INTEGRAZIONI ISTRUTTORIA VIA

CDED 28: PALAZZO PARETO

***NODO STRADALE E AUTOSTRADALE DI GENOVA
ADEGUAMENTO DEL SISTEMA A7 – A10 – A12***

PROGETTO DEFINITIVO

Figura 21 - Cantiere industriale CI13-14 nella soluzione di variante

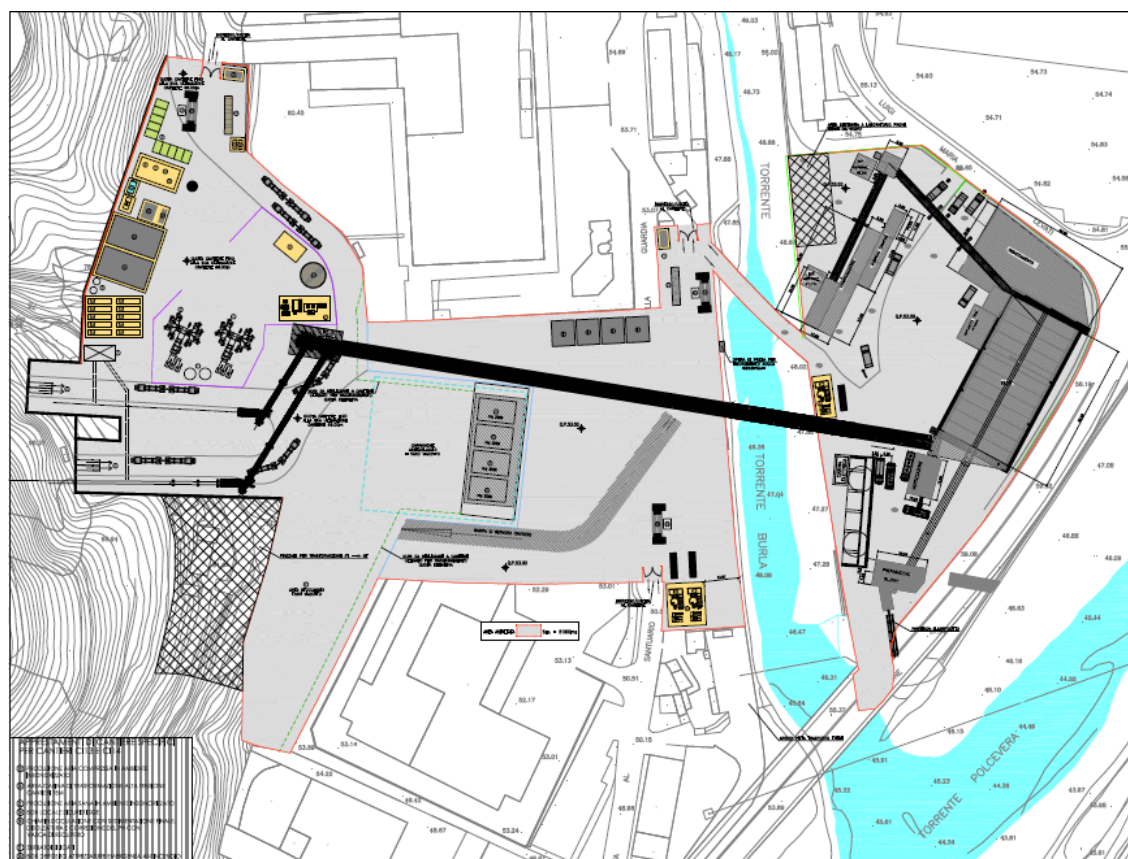
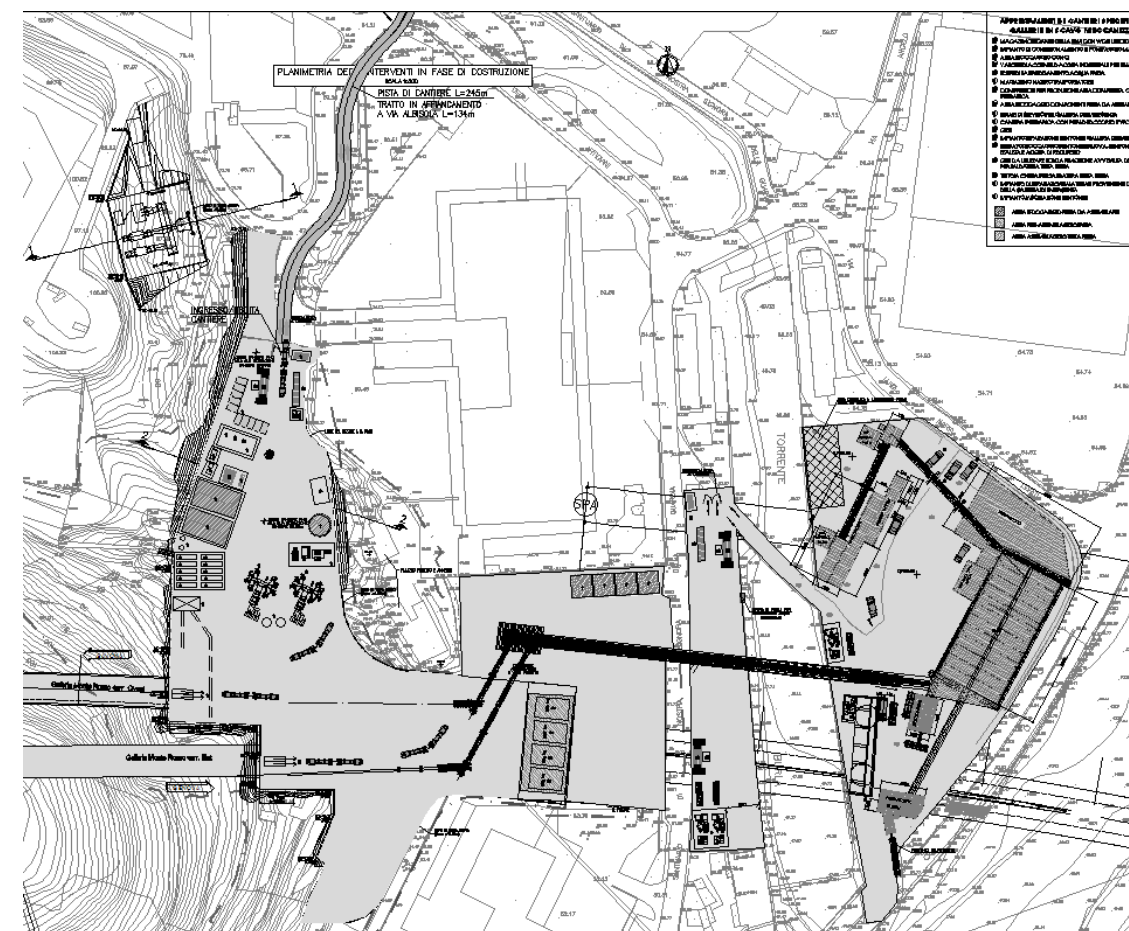
Come anticipato nei paragrafi precedenti, la salvaguardia del Palazzo e di una parte della proprietà circostante agli edifici di pertinenza comporta un'importante riduzione dello spazio disponibile per la realizzazione del piazzale di cantiere CI13-14, adibito alla gestione dello scavo meccanizzato delle gallerie in destra idrografica del torrente Polcevera. Questo ha comportato la ridistribuzione generale degli spazi all'interno dell'area di cantiere, coinvolgendo, oltre alla distribuzione degli apprestamenti, le aree per il montaggio delle TBM ed i nastri per il trasporto dello smarino.
